Adeguamento e messa in sicurezza della S.S.131

Risoluzione dei nodi critici - 2° stralcio dal km 108+300 al km 158+000

PROGETTO ESECUTIVO

RELAZIONE ILLUSTRATIVA DELLE VARIANTI AL PD APPROVATO DAL CIPE - ALLEGATO

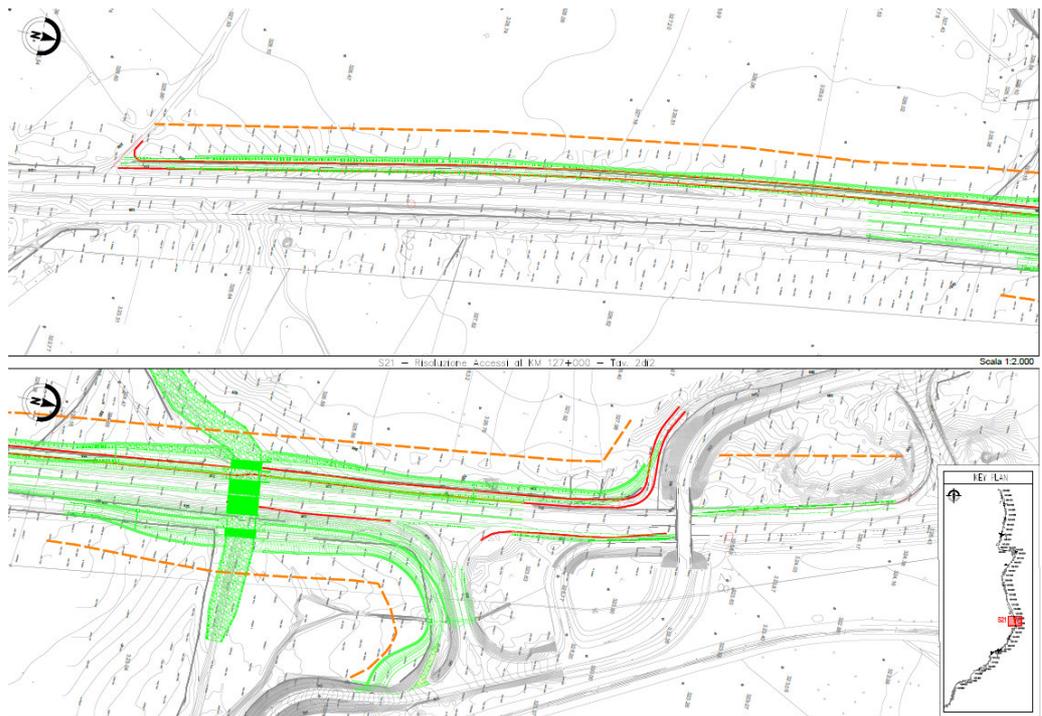
Denominazione intervento	S20 - Risoluzione Accessi al KM 122+000
Tipologia intervento	Risoluzione Accessi
Confronto planimetrico PD CIPE in rosso – PE in verde	
Descrizione PD CIPE	Complanare in sx dal 120+500 a 123+000 Complanare in dx dal 121+400 a 122+300 eliminazione accesso privato alla SS131 denominato PL SS-1
Descrizione PE	Chiusura accesso diretto alla SS131 denominato CA-22 al km 155+360, contestuale realizzazione di n.2 viabilità di ricucitura alle proprietà esistenti e riqualifica altimetrica e adeguamento della sezione trasversale della SS131.
Motivazione della modifica	<p>Riscontro alla prescrizione 1.1.8.3 della Delibera CIPE n.108/2015 che cita:</p> <p><i>“si segnala in generale la necessità di verificare la congruenza delle opere di attraversamento con quanto previsto dalla Circolare del 2 febbraio 2009, n.617 C.S.LL.PP. Particolare attenzione deve essere posta nei confronti della interferenza alla progressiva km 122+025 dove 4 ponti sono presenti in un tratto d'alveo dello sviluppo inferiore a 100 m, e dove viene mantenuto inalterato l'attuale ponte sulla SS 131, che rischia il sormonto della sede stradale per la piena di progetto. Pare del tutto necessario rivedere la soluzione adottata senza dover attendere un eventuale adeguamento dell'opera di attraversamento della linea ferroviaria Cagliari - Terranova - Golfo Aranci e una ricalibrazione del tratto d'alveo interessato dagli attraversamenti. Analoga situazione si riscontra alla progressiva km 122+358. Qui sono tre i ponti racchiusi in una distanza lungo l'alveo di circa 50 m e l'attuale ponte sulla SS 131, mantenuto inalterato, è addirittura sormontato dalle acque di piena. Anche alla progressiva km 127+625, un guado e due attraversamenti in circa 60 m, l'attuale ponte sulla SS 131 risulta sormontato nella situazione di progetto. È parere delle Sezioni del C.S.LL.PP. che, al di</i></p>

<p><i>l'ovvia necessità di osservare quanto previsto dalle vigenti Norme Tecniche per le Costruzioni nei nuovi attraversamenti in progetto, siano da eliminare le evidenti criticità precedentemente segnalate;"</i></p> <p>In riscontro a detta prescrizione sono state condotte le verifiche idrauliche dei corpi idrici attraversati dalla S.S.131 (Riu Pizziu e Riu Mannu), che hanno richiesto, per il loro soddisfacimento, una localizzata modifica altimetrica della statale e delle due complanari per l'adeguamento delle opere di attraversamento idraulico al km 122+025 e al km 122+358; considerate le future previsioni di ANAS S.p.A. di promuovere un generale potenziamento della S.S.131 a Tipo B del DM 05-11-2001, la necessità di intervenire altimetricamente sull'asse statale ha permesso di anticipare il potenziamento a Tipo B del tratto in esame. Nel dettaglio, l'intervento ha interessato la statale dal km 121+650 al km 122+700, per un tratto di circa 1.180 m.</p> <p>Inoltre, al fine di riscontrare la prescrizione 1.2.6.a della Delibera CIPE n.108/2015, è stato previsto l'utilizzo di speciali pavimentazioni drenanti fonoassorbenti per lo strato di usura del tratto di SS131 oggetto di riqualifica, in quanto le caratteristiche della viabilità in termini di funzionalità, geometrie e volumi di traffico leggeri e pesanti ne permettono un efficiente utilizzo.</p>

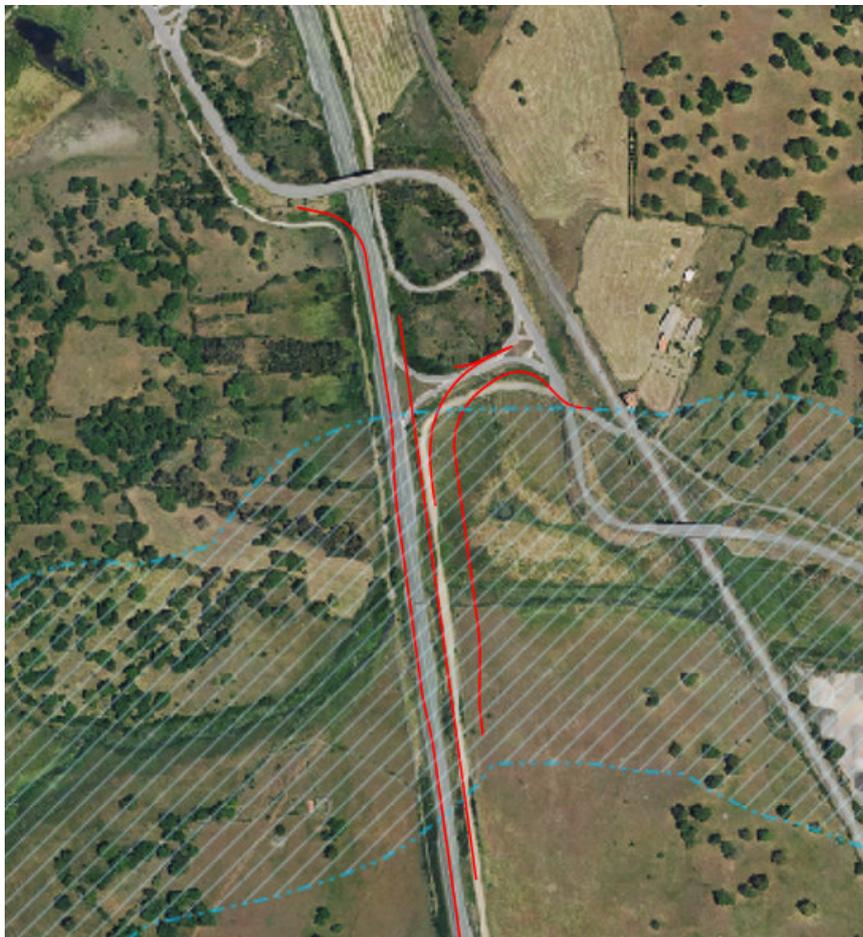
Denominazione intervento	S21 - Risoluzione Accessi al KM 127+000
Tipologia intervento	Risoluzione Accessi
Confronto planimetrico PD CIPE in rosso – PE in verde	
Descrizione PD CIPE	<p>Chiusura accesso denominato CA-2 su carreggiata Sud al km 126+765 con contestuale realizzazione di n.1 viabilità locale di ricucitura alle proprietà esistenti in fregio alla carreggiata Sud della statale.</p> <p>Adeguamento corsie ingresso/uscita Sv Norbello al km 128+000.</p>
Descrizione PE	<p>Chiusura accesso denominato CA-2 su carreggiata Sud al km 126+765, con contestuale realizzazione di n.1 viabilità locale di ricucitura alle proprietà esistenti in fregio alla carreggiata Sud della statale.</p> <p>Adeguamento corsie ingresso/uscita Sv Norbello al km 128+000.</p>

Riqualifica altimetrica e adeguamento della sezione trasversale della SS131, con conseguente necessità di ripristinare la viabilità locale posta in fregio alla carreggiata Nord della statale.
Motivazione della modifica	<p>Riscontro alla prescrizione 1.1.8.3 della Delibera CIPE n.108/2015 che cita: <i>“si segnala in generale la necessità di verificare la congruenza delle opere di attraversamento con quanto previsto dalla Circolare del 2 febbraio 2009, n.617 C.S.LL.PP. Particolare attenzione deve essere posta nei confronti della interferenza alla progressiva km 122+025 dove 4 ponti sono presenti in un tratto d'alveo dello sviluppo inferiore a 100 m, e dove viene mantenuto inalterato l'attuale ponte sulla SS 131, che rischia il sormonto della sede stradale per la piena di progetto. Pare del tutto necessario rivedere la soluzione adottata senza dover attendere un eventuale adeguamento dell'opera di attraversamento della linea ferroviaria Cagliari - Terranova - Golfo Aranci e una ricalibrazione del tratto d'alveo interessato dagli attraversamenti. Analoga situazione si riscontra alla progressiva km 122+358. Qui sono tre i ponti racchiusi in una distanza lungo l'alveo di circa 50 m e l'attuale ponte sulla SS 131, mantenuto inalterato, è addirittura sormontato dalle acque di piena. Anche alla progressiva km 127+625, un guado e due attraversamenti in circa 60 m, l'attuale ponte sulla SS 131 risulta sormontato nella situazione di progetto. È parere delle Sezioni del C.S.LL.PP. che, al di là della ovvia necessità di osservare quanto previsto dalle vigenti Norme Tecniche per le Costruzioni nei nuovi attraversamenti in progetto, siano da eliminare le evidenti criticità precedentemente segnalate;”</i></p> <p>In riscontro a detta prescrizione sono state condotte le verifiche idrauliche del corpo idrico attraversato dalla S.S.131 (Riu Bonorchis), che hanno richiesto, per il loro soddisfacimento, una localizzata modifica altimetrica della statale e delle complanari per l'adeguamento delle opere di attraversamento idraulico al km 127+625; considerate le future previsioni di ANAS S.p.A. di promuovere un generale potenziamento della S.S.131 a Tipo B del DM 05-11-2001, la necessità di intervenire altimetricamente sull'asse statale ha permesso di anticipare il potenziamento a Tipo B del tratto in esame. Nel dettaglio, l'intervento ha interessato la statale per un tratto di circa 480 m.</p> <p>Inoltre, al fine di riscontrare la prescrizione 1.2.6.a della Delibera CIPE n.108/2015, è stato previsto l'utilizzo di speciali pavimentazioni drenanti fonoassorbenti per lo strato di usura del tratto di SS131 oggetto di riqualifica, in quanto le caratteristiche della viabilità in termini di funzionalità, geometrie e volumi di traffico leggeri e pesanti ne permettono un efficiente utilizzo.</p>

Figura 1 - PD CIPE in rosso - PE presentato in VA con parere negativo CTVA in verde

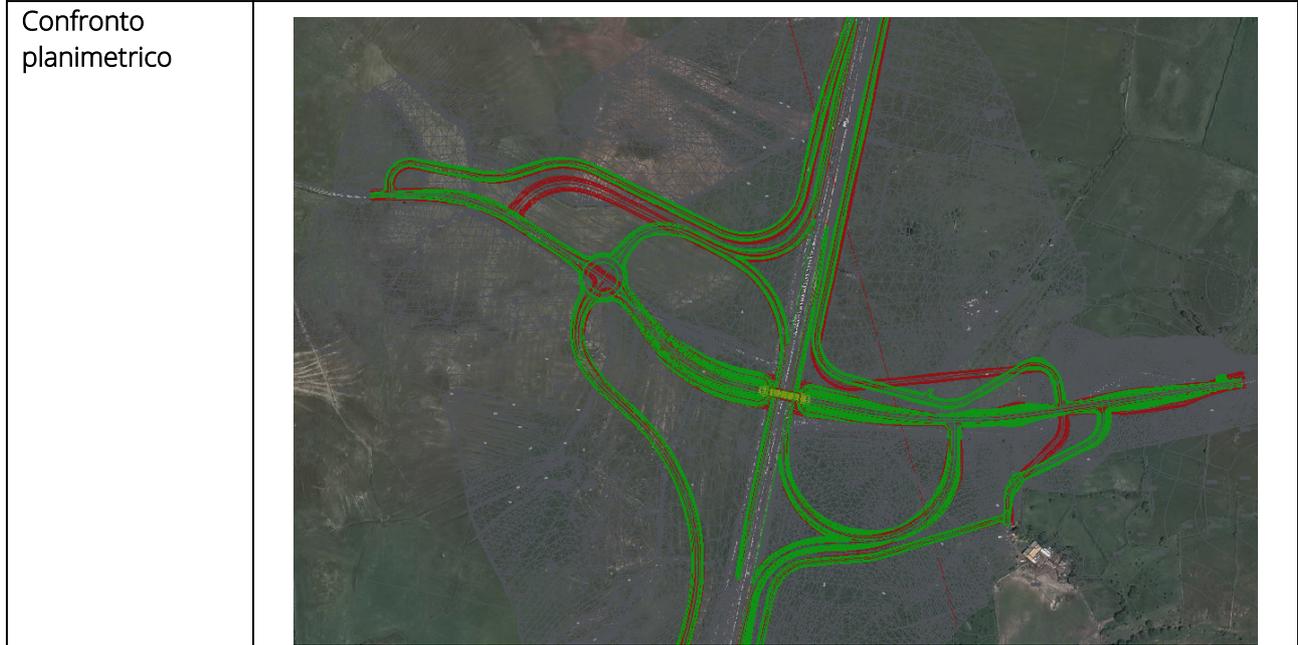
Descrizione PD CIPE	Realizzazione di un nuovo svincolo a semiquadrifoglio con cappi su quadranti opposti, tra Mulargia e la S.S. 129-bis (eliminazione dell'intersezione a raso)
Descrizione PE	Realizzazione di un nuovo svincolo a semiquadrifoglio con cappi su quadranti opposti, tra Mulargia e la S.S. 129-bis (eliminazione dell'intersezione a raso)
Motivazione della modifica	<p>Riscontro alla prescrizione 1.1.1. della Delibera CIPE n.108/2015 che cita:</p> <p>1.1.1. <i>Svincolo di Mulargia - Macomer:</i></p> <p>1.1.1. a) <i>elaborare una proposta alternativa per quanto riguarda lo svincolo. Tale proposta dovrà scaturire oltre che da considerazioni di carattere prettamente trasportistico anche da analisi di carattere ambientale che tengano in debita considerazione le interferenze tra le opere in progetto e le aree della Rete Natura 2000 e con gli habitat e le specie prioritarie ivi presenti. Per quanto concerne le interferenze con gli habitat si segnala la necessità che il Proponente basi le sue valutazioni sulla carta degli habitat e non su quella dell'uso del suolo;</i></p> <p>1.1.1. b) <i>la proposta alternativa per lo svincolo di Mulargia – Macomer dovrà essere trasmessa prima dell'inizio dei lavori con il medesimo livello di dettaglio del Progetto Esecutivo, congiuntamente al Progetto Esecutivo della attuale soluzione inserita in Progetto Definitivo, aggiornando e fornendo parallelamente tutti gli elaborati in cui abbia rilevanza e/o influenza, diretta o indiretta, così da consentire la valutazione ambientale comparativa e l'indicazione finale.</i></p> <p>Per una completa descrizione delle varianti apportate e dell'annesso iter approvativo si rimanda all'approfondita disamina riportata al cap. 2.5.11 dell'EI. T00IA00GENRE04 "Relazione di ottemperanza", nonché al suo allegato EI. T00IA00GENRE05 "Allegato 1: Tavola Sinottica di Ottemperanza" per quanto concerne il riscontro alla prescrizione 1.1.1 della delibera CIPE succitata. Inoltre, l'analisi comparativa delle n.3 alternative si rimanda alla dedicata relazione EI. T00IA00GENRE07.</p>

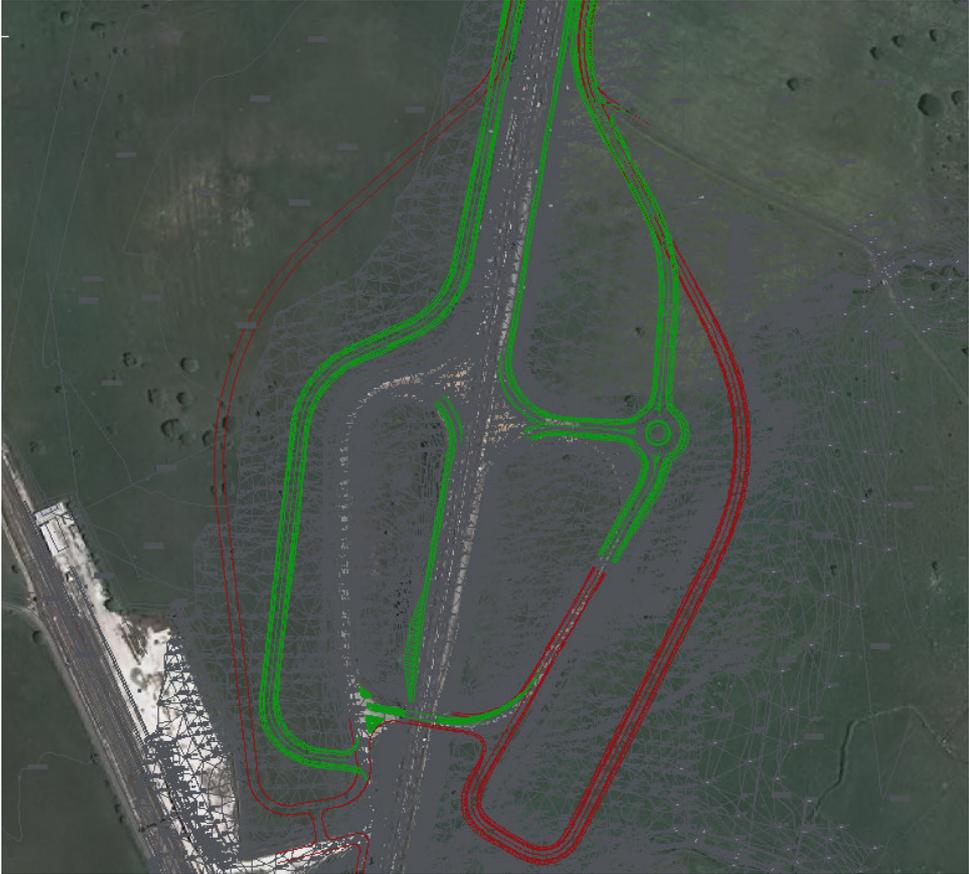
Denominazione intervento	V04 - Adeguamento Svincolo Di Paulilatino al KM 119+000
Tipologia intervento	Adeguamento svincolo
Confronto planimetrico PD CIPE in rosso – PE in verde	
Descrizione PD CIPE	Messa in sicurezza dell'intero svincolo, con adeguamento e parziale delocalizzazione delle rampe dello Svincolo di Paulilatino Sud al km 119+000
Descrizione PE	Messa in sicurezza dell'intero svincolo, con adeguamento e parziale delocalizzazione delle rampe dello Svincolo di Paulilatino Sud al km 119+000. Riquilifica e messa in sicurezza della viabilità locale.
Motivazione della modifica	A valle dei controlli di sicurezza D.lgs. 35/2011, è stato richiesto di impedire manovre di attraversamento della S.P.11 da parte dei veicoli provenienti dalla rampa C, pertanto l'intervento è stato integrato con un parterre invalicabile in asse alla provinciale, continuo sino all'innesto con la nuova rotonda in progetto posta a Nord di diametro pari a 40 m, alla quale si demanda la funzione di gestire in sicurezza tutti i flussi veicolari afferenti da e per tutte le direzioni. In conseguenza a detto intervento, si è delocalizzato l'Accesso privato ivi presente, conformemente con le distanze del N.C.d.S. (Decreto Legislativo 30 aprile 1992 n. 285). Inoltre, a Sud della S.S.131, è stato delocalizzato l'attestamento alla S.P.11 della rampa in ingresso alla statale direzione Sassari al fine di garantirne il disassamento rispetto all'accesso della rampa A. Infine, le verifiche di visibilità effettuate, hanno richiesto un maggiore arretramento dell'ostacolo, rispetto al PD, in corrispondenza dell'innesto della rampa A sulla S.P.11.
